**Avis de la Mission Régionale d'Autorité environnementale  
Nouvelle-Aquitaine sur le projet de création d'une centrale  
photovoltaïque d'environ 4ha, au lieu-dit *Le Pardoulet* et sur la  
mise en compatibilité par déclaration de projet du plan local  
d'urbanisme de Montpon-Ménestérol (24)**

n°MRAe 2022APNA52

dossier P-2022-12197

Cartographie des habitats à gauche (source : étude d'impact, p. 61) : Carte de synthèse des zones humides à droite (source : étude d'impact, p 77)

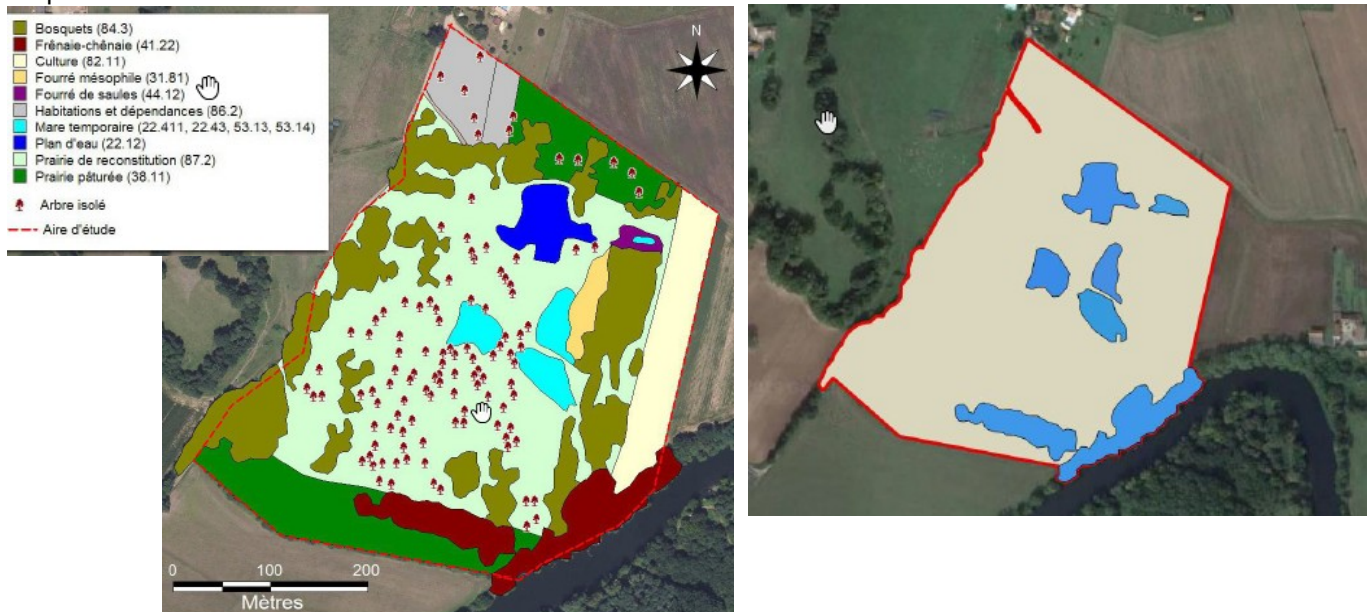
La MRAe considère toutefois qu'il manque à cette analyse des éléments précis sur le fonctionnement des zones humides repérées dans l'aire d'étude, et notamment sur le sens d'écoulement des eaux et les modalités d'alimentation des mares temporaires. La MRAe s'interroge ainsi sur les altérations de la zone

humide que la piste en gravier et la haie qui doivent s'implanter en limite nord-est de la centrale photovoltaïque sont susceptibles d'occasionner.

**La MRAe demande au porteur de compléter son analyse du fonctionnement des zones humides, dans la perspective de démontrer la prise en compte suffisante de cet enjeu. Le porteur de projet devra en outre s'engager sur un suivi régulier des zones humides recensées et prévoir des mesures correctives voire en dernier lieu des mesures compensatoires en cas d'assèchement constaté.**

Superposition du projet avec les habitats naturels - extrait étude d'impact page 164

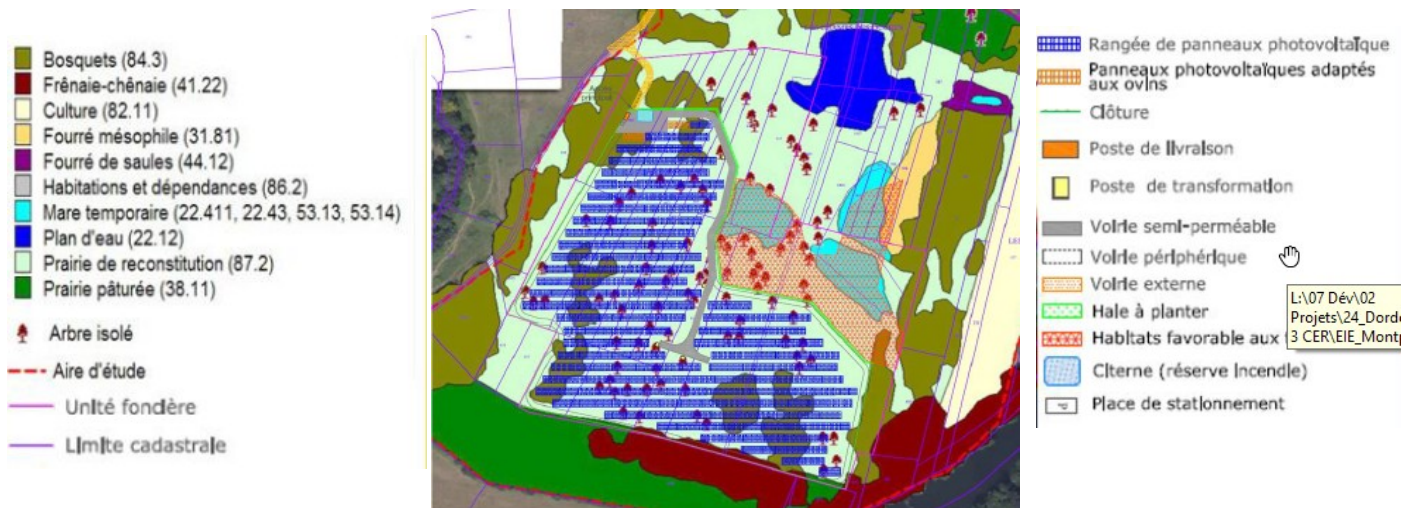
L'implantation projetée implique cependant l'abattage des bosquets et des arbres isolés situés dans l'emprise de la centrale, avec un débord sur la zone de « sensibilité diffuse » qu'aucune cartographie ne permet d'apprécier précisément.

**La MRAe demande au porteur de projet de préciser les impacts sur la zone de sensibilité diffuse, notamment espèces floristiques concernées, et le cas échéant de proposer des mesures d'évitement, de réduction et de compensation complémentaires en cas d'incidences résiduelles non nulles.**
